Znak sprawy: **INW.271.10.2020**

dotyczy: przetargu nieograniczonego przetargu nieograniczonego na zadanie pn.: „Dostawa i montaż, instalacji kolektorów słonecznych, instalacji fotowoltaicznych oraz kotłów na biomasę na terenie Gminy Piszczac ”.

Zestaw pytań z dnia 20.01.2021 r.

Pytanie nr 1:

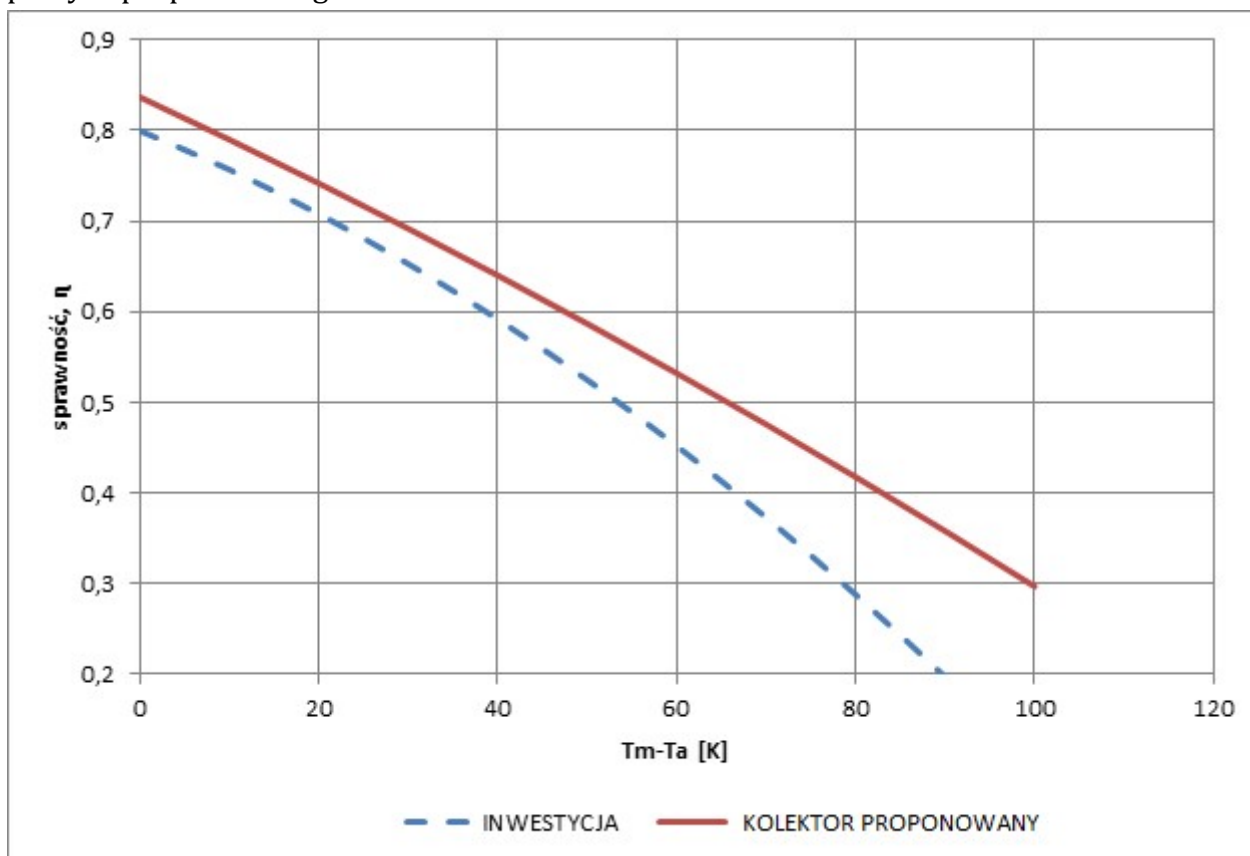
Prosimy w wyrażenie zgody na zastosowanie kolektorów z dwoma króćcami drożnymi.

Zamawiający wyraża zgodę na zastosowanie kolektorów z dwoma króćcami drożnymi.
